### Concours pour les Abattoirs de Lausanne.

#### Extrait du rapport du Jury.

## Remarques sur le concours des Abattoirs de la Ville de Lausanne.<sup>1</sup>

1<sup>er</sup> prix : projet « Les liaisons courtes », de MM. M. Mayor et Ch. Chevalley, architectes, à Lausanne.

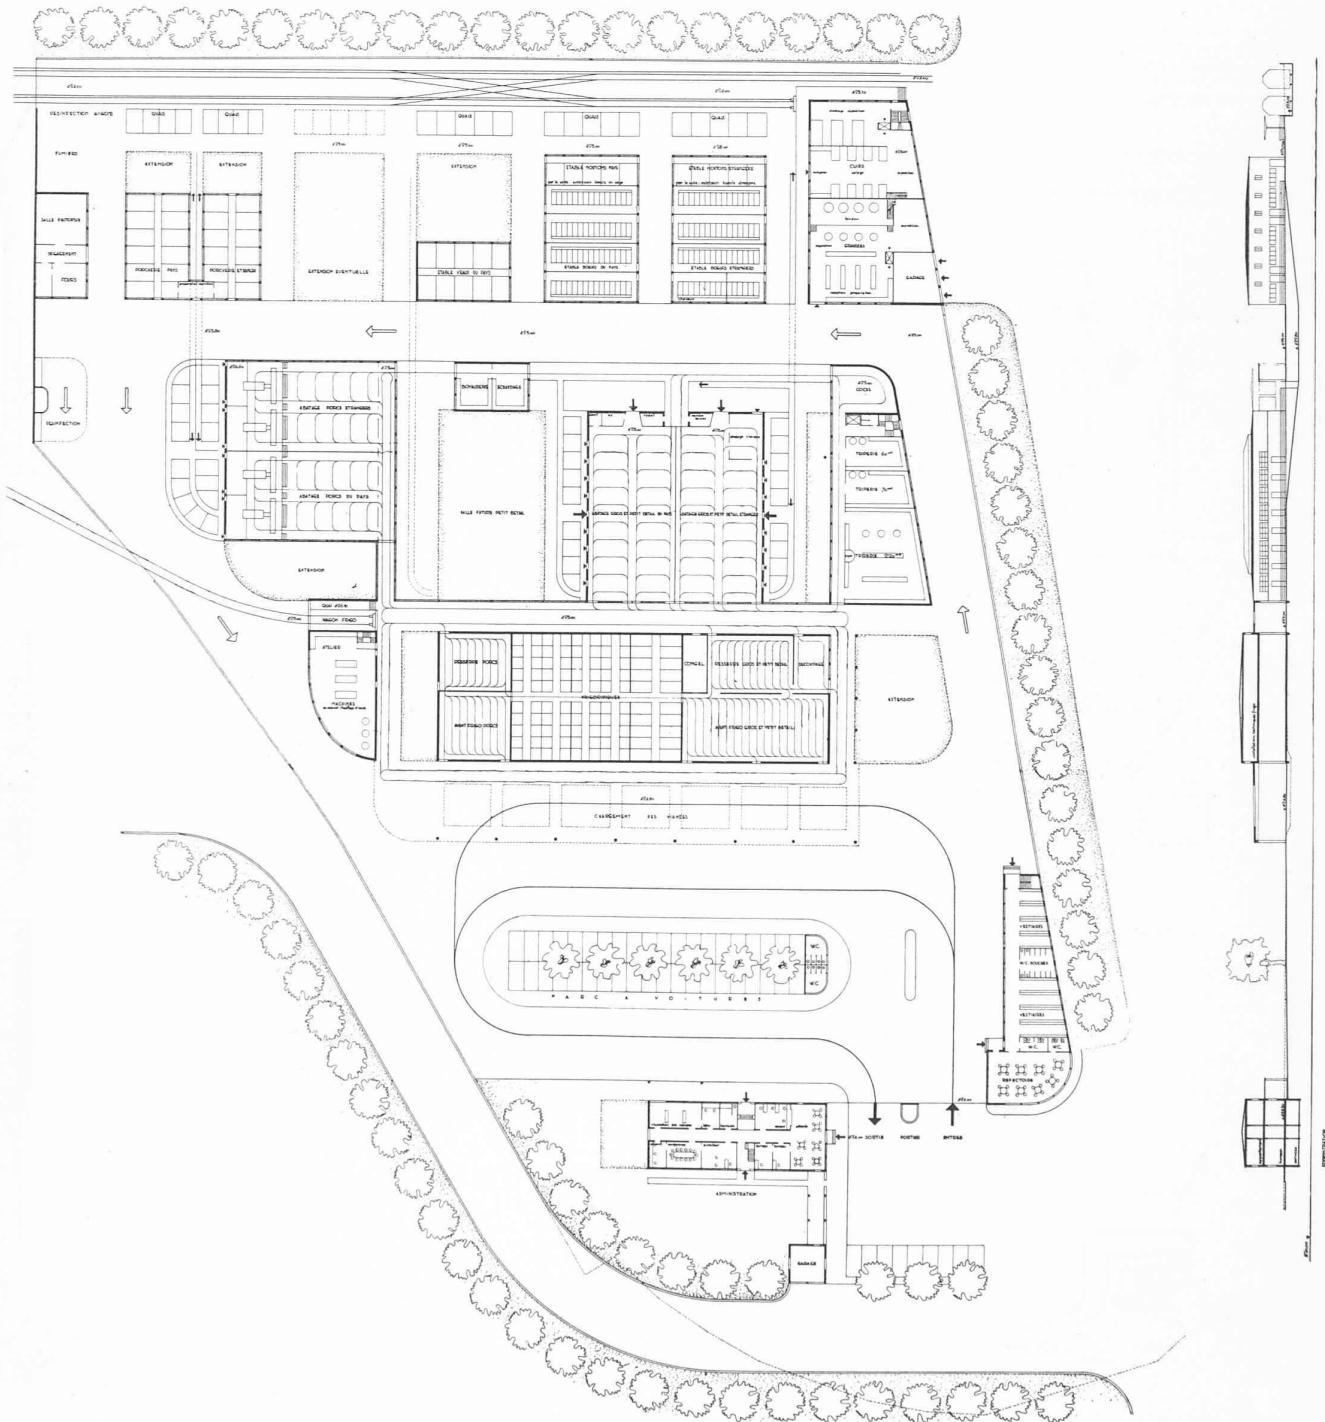
N° 1. *Les liaisons courtes* (reproduction page 119).

Très bon projet, ayant résolu le mieux le problème posé. Implantation et distribution générale claires et judicieuses. En principe, les agrandissements sont bien prévus. La disposition et l'orientation des bâtiments sont admissibles. L'entrée

est bien située et convenablement développée. Tous les circuits sont simples et bien établis. La disposition des voies ferrées C. F. F. et T. L., sans complication, répond entièrement aux besoins. Les liaisons entre les étables et les halles d'abatage sont bien résolues et présentent un minimum de complications pour l'amenée du bétail étranger. Le regroupement des halles d'abatage gros et petit bétail, du coche, de la triperie et du bâtiment du Syndicat des Maîtres-bouchers est heureusement conçu. Dans l'ensemble, les liaisons entre les locaux d'exploitation, le bloc du frigo et le chargement des viandes sont bonnes. L'aspect général et l'architecture des façades sont assez bien adaptés à la destination de l'établissement.

Il est réservé trop de surface pour la cour des viandes et le parc à véhicules. L'entrée, le bâtiment d'administration et le bâtiment des vestiaires gagneraient à être plus rapprochés des bâtiments d'exploitation. L'extension des halles d'abatage des porcs est bien prévue, mais de mauvaise forme. Il n'y a pas de quai de décharge pour le petit bétail. La place de désinfection des véhicules devrait être située après le dernier emplacement de décharge des porcs, tout en restant dans le circuit sale. Les installations mécaniques indiquées dans les halles d'abatage ne correspondent pas aux dernières créations. Les parcs d'attente pour le petit bétail seraient mieux en place au nord des halles d'abatage. Néanmoins la surface et la forme des halles d'abatage permettent l'installation des tours prévus au programme. La resserre et l'avant-frigo du gros et petit bétail ont trop de superficie. La distribution du rez-de-chaussée du bâtiment d'administration ne permettrait pas au Directeur la surveillance générale des abattoirs. Les lanternes en toiture ne donnent pas l'éclairage du Nord prescrit par le programme. Surfaces et cubes normaux.

II<sup>me</sup> prix : projet « Apis I », de M. Ch. Thévenaz, architecte, à Lausanne.

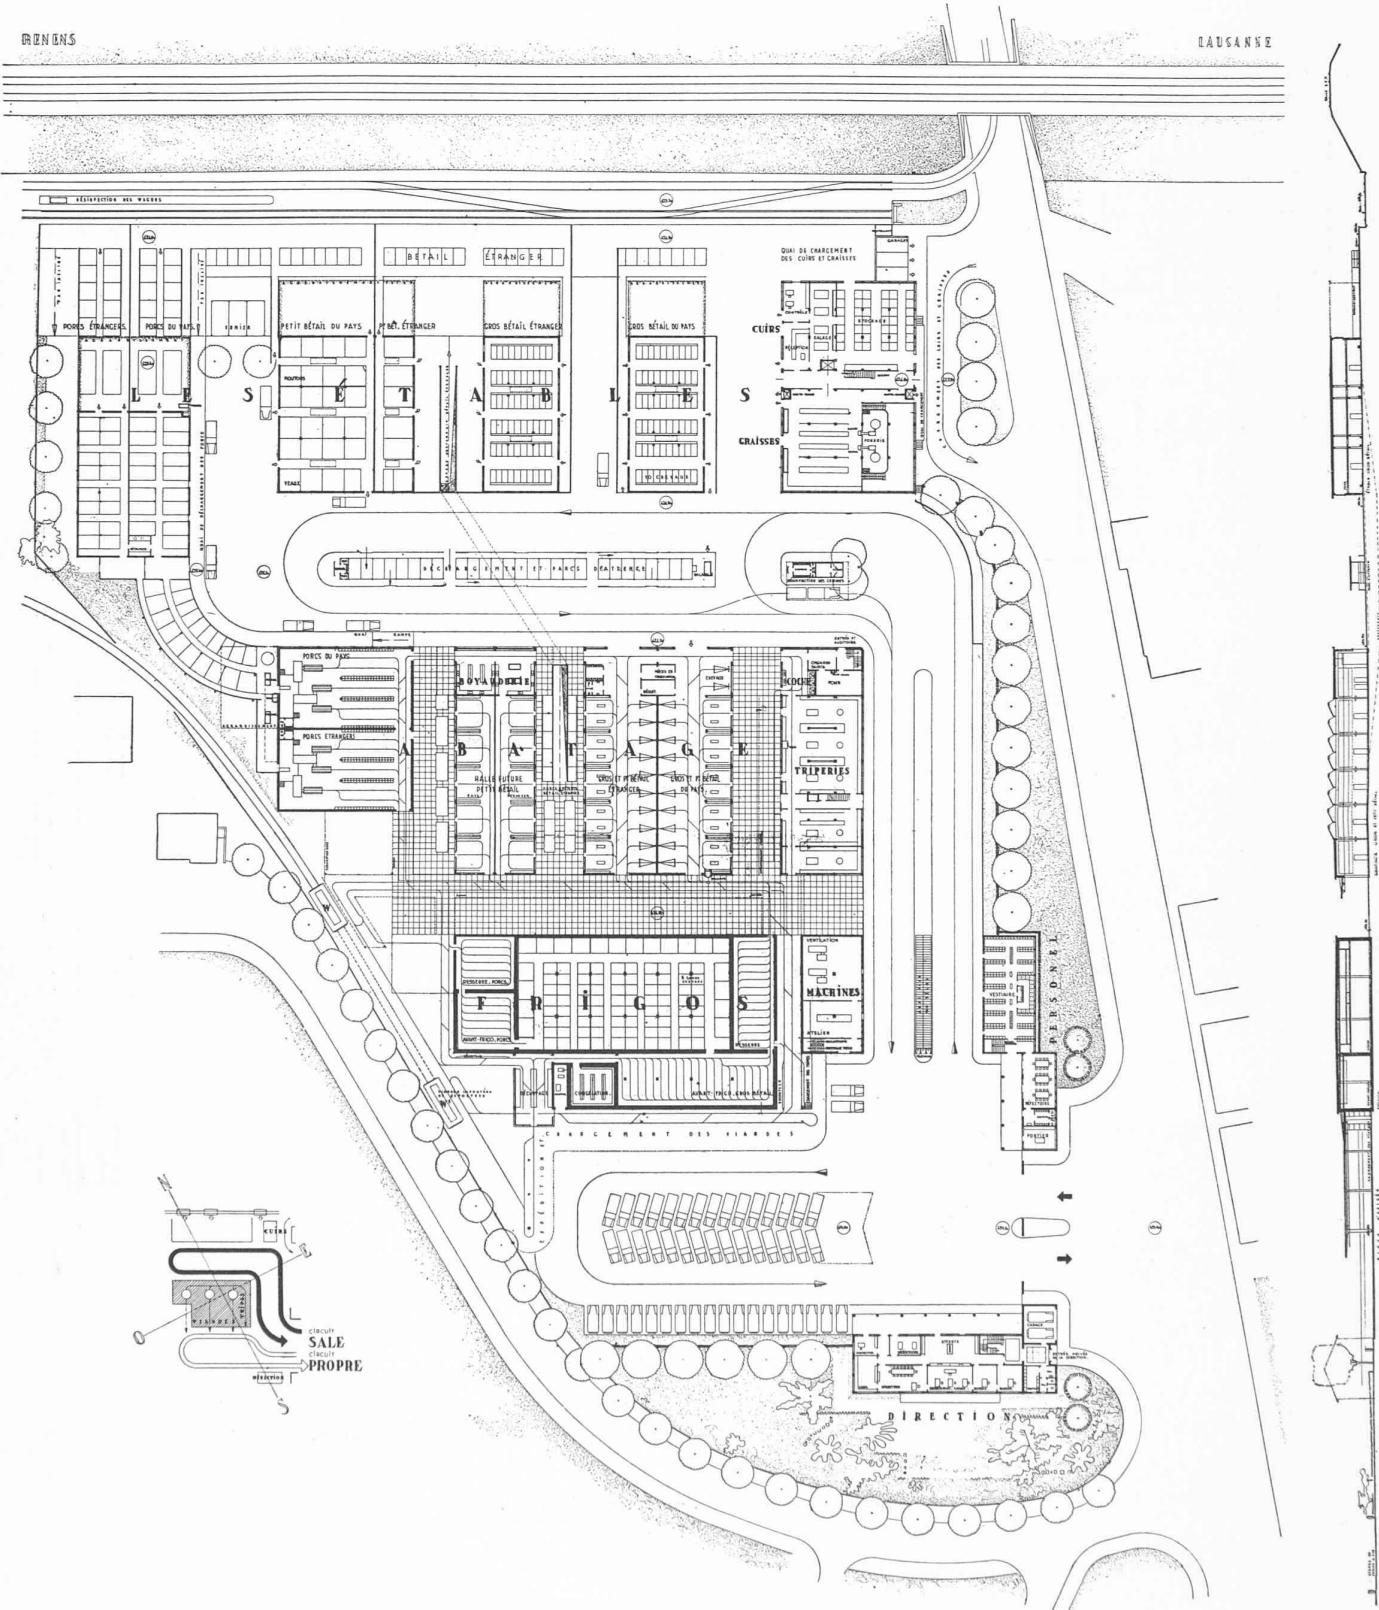
#### Nº 11. — *Apis I* (reproduction page 120).

Ce projet est un de ceux qui se dégagent d'une façon évidente de la plupart des autres projets par la franchise du parti et par une judicieuse compréhension des différentes opérations. Toutes les voies de circulation répondent bien aux besoins. La question des circuits est bien étudiée. Liaisons entre porcherie et halle d'abatage bonne. Autopsie, four, auditoire, fumier pas à leurs places respectives. Les parcs d'attente de la cour sale devraient être attenants aux halles d'abatage. Entre rails et porcherie, parc d'attente trop important. Nous devons signaler que l'auteur n'a pas entièrement tenu compte des réponses faites aux questions posées par les concurrents, Nos 40, 48 90. Surfaces et cubes normaux. Par contre, agrandissement de la halle des porcs irréalisable. Solution de l'entrée principale résolue d'une façon insuffisante.

M. Thévenaz, grâce à la disposition du « circuit sale » de son projet obtient une excellente liaison entre le quai, les étables et les halles d'abatage des porcs, au dépens, malheureusement, des possibilités d'extension de cette halle, et surtout des liaisons entre les étables du bétail indigène et leurs halles d'abatage respectives ; ce bétail doit traverser une double voie de circulation des véhicules. La proposition d'un souterrain pour le bétail étranger complique la circulation de ce bétail par sa longueur et son obscurité. Dans le projet de MM. Mayor et Chevalley, qui est d'une grande simplicité et d'une grande netteté, le « circuit sale » passe aussi entre les étables et les halles, puis, après la désinfection, contourne le bâtiment des frigorifiques. Les liaisons entre étables et halles pour le bétail étranger sont heureusement réalisées par des passages sous route très directs et rectilignes. Le bétail du pays, à l'exception des porcs, croise la circulation des véhicules ; il est vrai que le bétail indigène amené par camions stationne moins dans les étables, mais qu'il est le plus souvent déposé dans les parcs d'attente contigus aux halles d'abatage. Le projet de M. Béboux offre l'intérêt d'une tentative d'isolement du bétail étranger, mais il oblige les camions à une circulation très sinueuse, à des changements de niveau et à la construction très excentrique de la halle future du petit bétail. Si dans ce projet la « cour du bétail étranger » est à l'abri du trafic des véhicules, ce qu'on pourrait appeler la « cour du bétail indigène » n'en serait pas à l'abri ; excellente solution en ce qui concerne les porcs.

III<sup>me</sup> prix : projet « L'espada », de M. E. Béboux, architecte, à Lausanne.

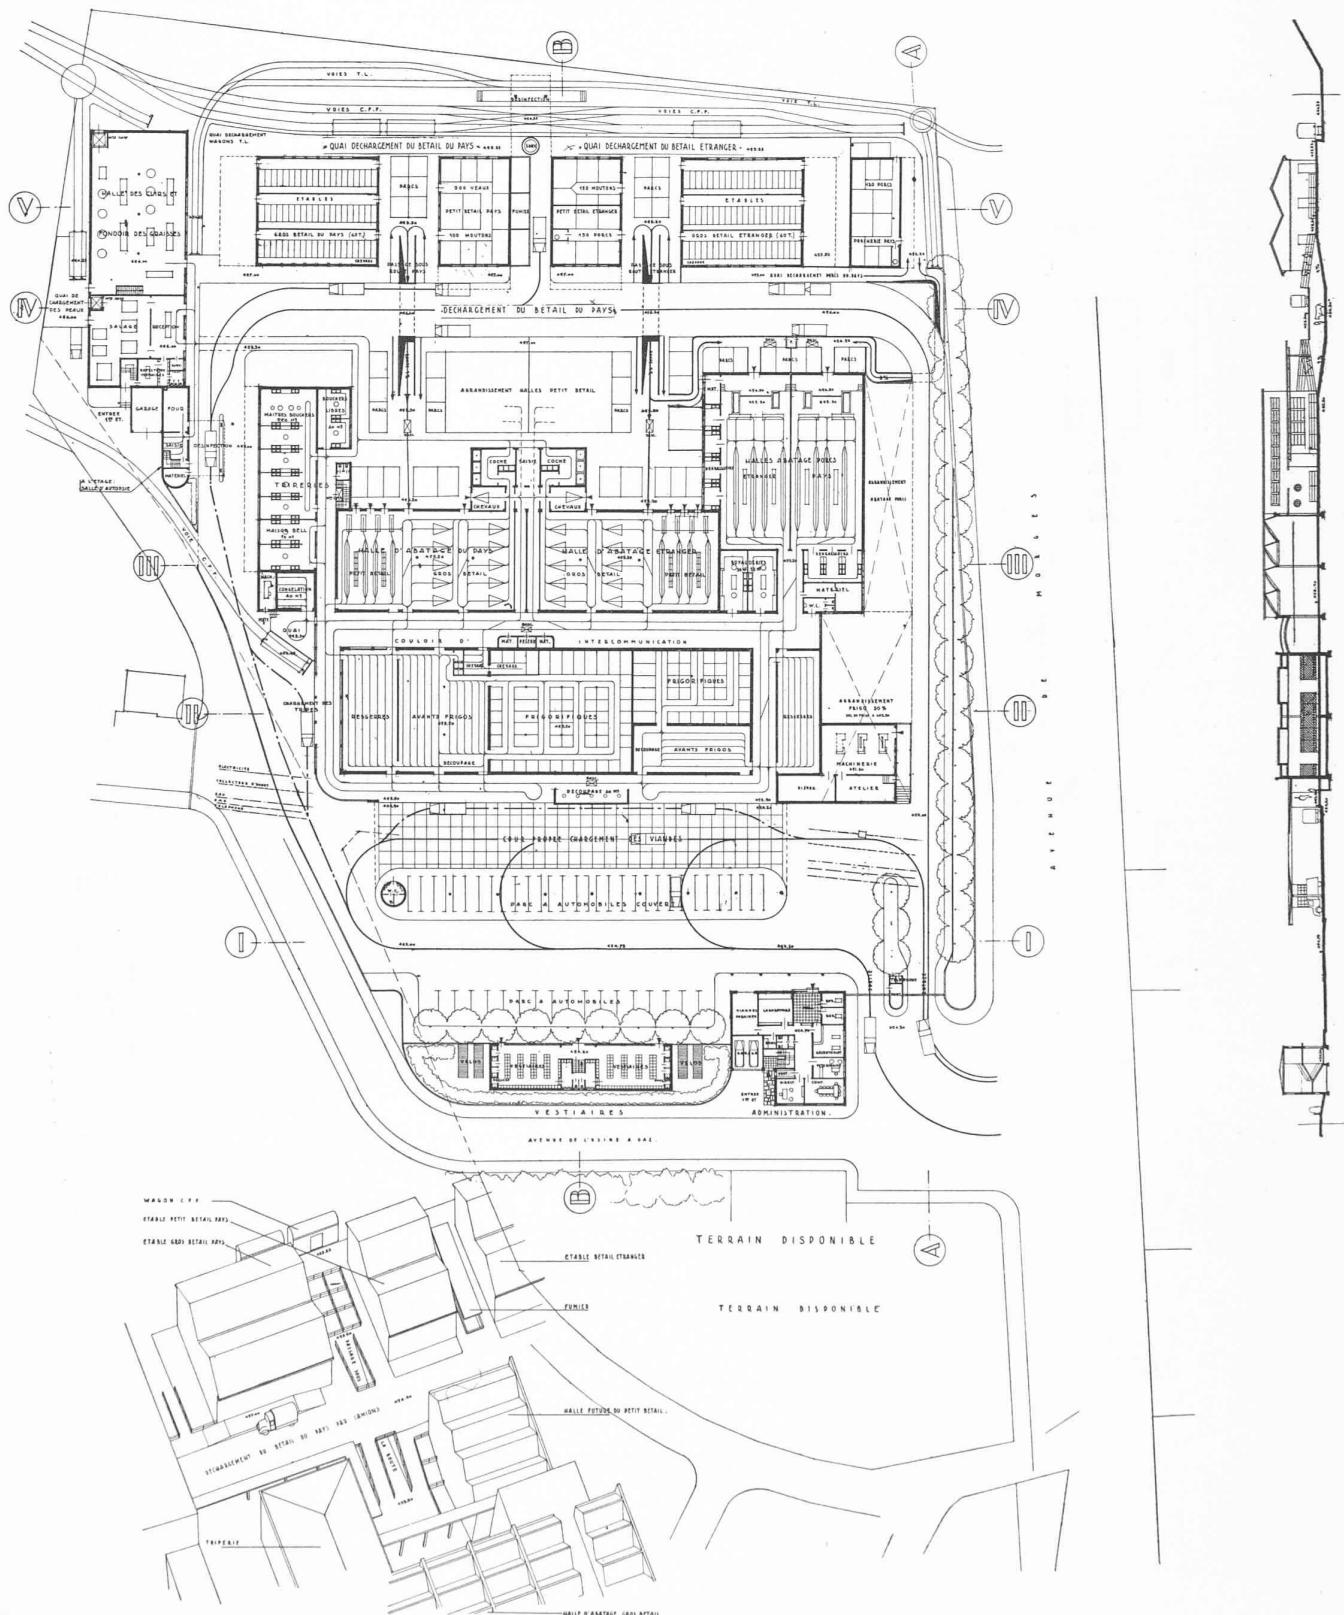
#### Nº 28. — *L'Espada* (reproduction page 121).

Disposition judicieuse des bâtiments dans le terrain, bien que celui-ci ne soit pas utilisé dans toute sa surface. Les agrandissements sont normaux, sauf en ce qui concerne l'ex-

tension de l'abattoir des porcs, qui est mal prévue. Les arrivées du bétail par voies C. F. F. et T. L., par camions et à pied sont bien comprises. Solution simple et économique pour les voies ferrées. Emplacement de l'entrée principale discutable. Suggestion intéressante pour isoler le bétail contaminé ; toutefois, cette solution provoque des tournants regrettables dans le circuit. Hauteur sous passerelles un peu faible pour le passage des camions. Liaisons très simples entre quai, parcs et étables, ainsi qu'entre étables et halles d'abatage. Bonnes relations entre halles d'abatage, coche, triperie et dépôt des cuirs. Les W.-C. installés entre les halles d'abatage et en communication directe avec elles ne sont pas acceptables. Parcours un peu long pour le transport des viandes entre halles d'abatage et frigorifique, spécialement pour les porcs. Le local des viandes saisies devrait avoir une issue directe sur l'extérieur. Vestiaires bien placés. Bâtiment d'administration bien disposé. Bonne solution pour le bâtiment des Maîtres-bouchers. L'éclairage zénital ne convient pas. Construction normale. Aspect agréable de l'ensemble des bâtiments. Surfaces et cubes normaux.

V<sup>me</sup> prix : projet « 1940 », de M. F. Bucher, architecte, à Lausanne.

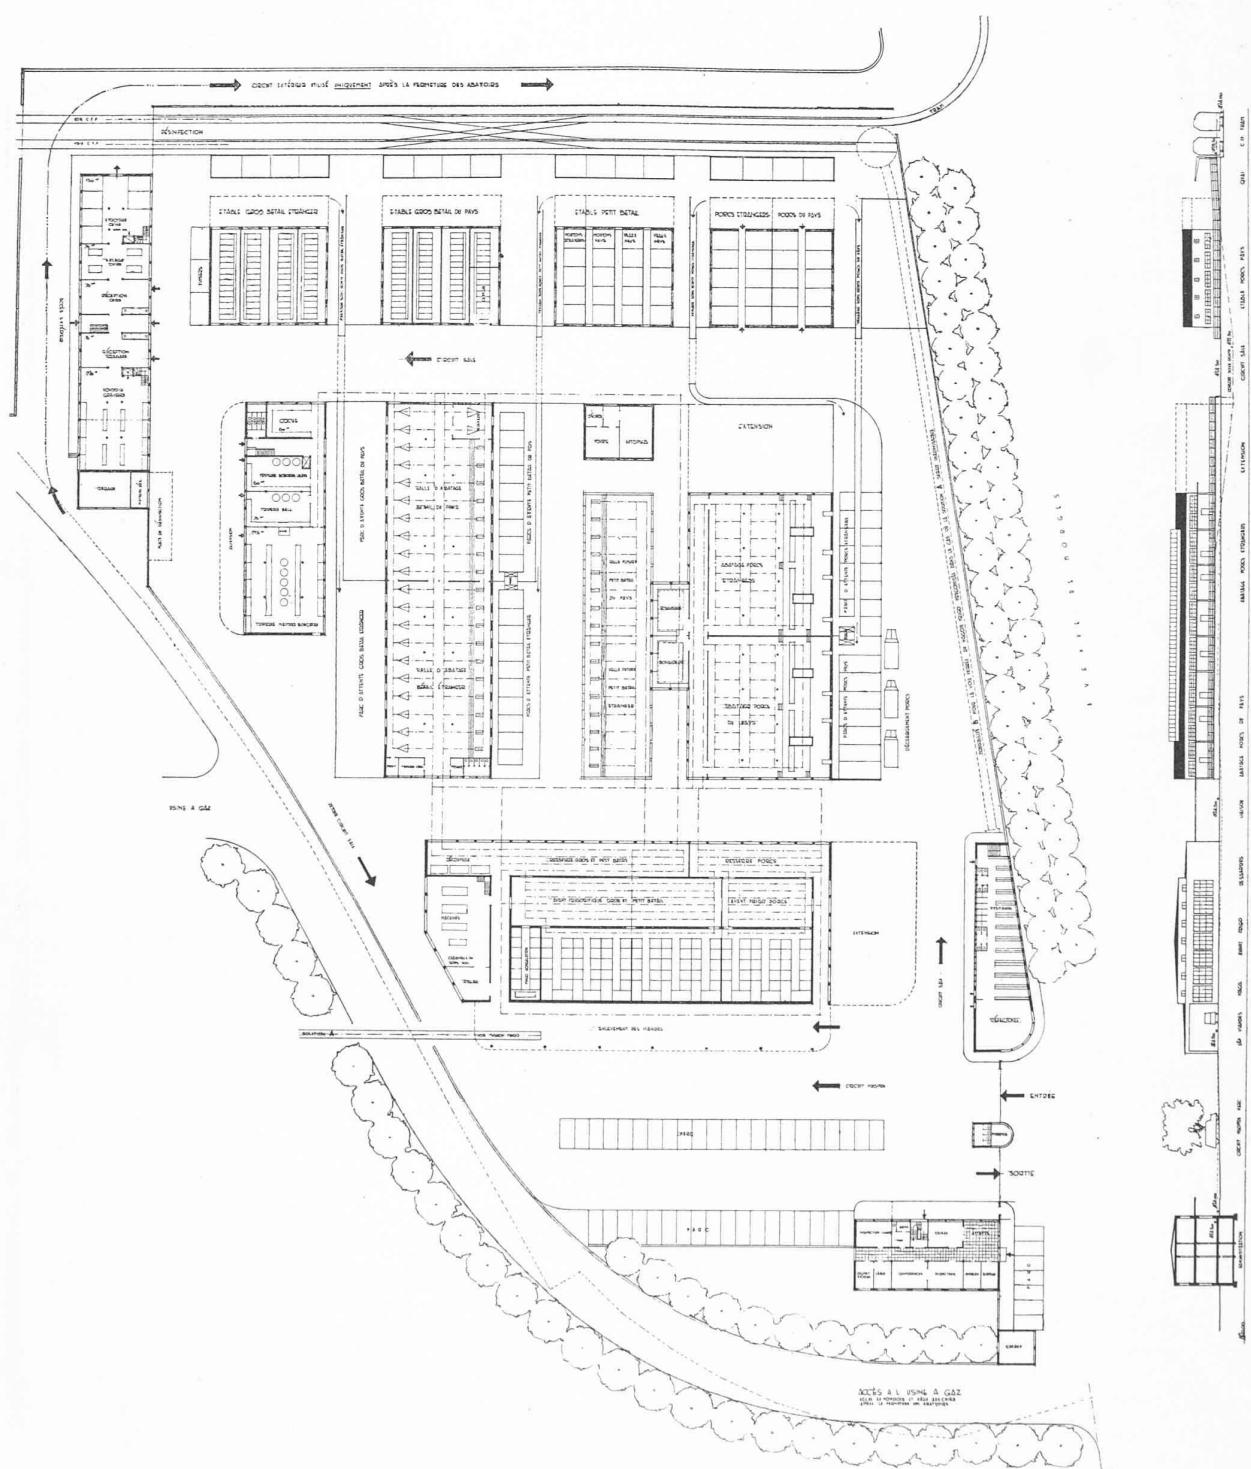
#### Nº 15. — *1940* (reproduction page 123).

L'implantation des bâtiments est admissible, mais néanmoins celle des halles d'abatage n'est pas judicieuse. Les agrandissements sont bons. Entrée principale trop à proximité de la grande route et trop étroite. La communication par route qui accède au bâtiment du Syndicat des Maîtres-bouchers est intéressante. Immeuble administratif trop en retrait. Solutions inadmissibles pour l'enlèvement et l'importation des viandes. L'éclairage zénithal ne convient pas. Surfaces et cubes normaux.
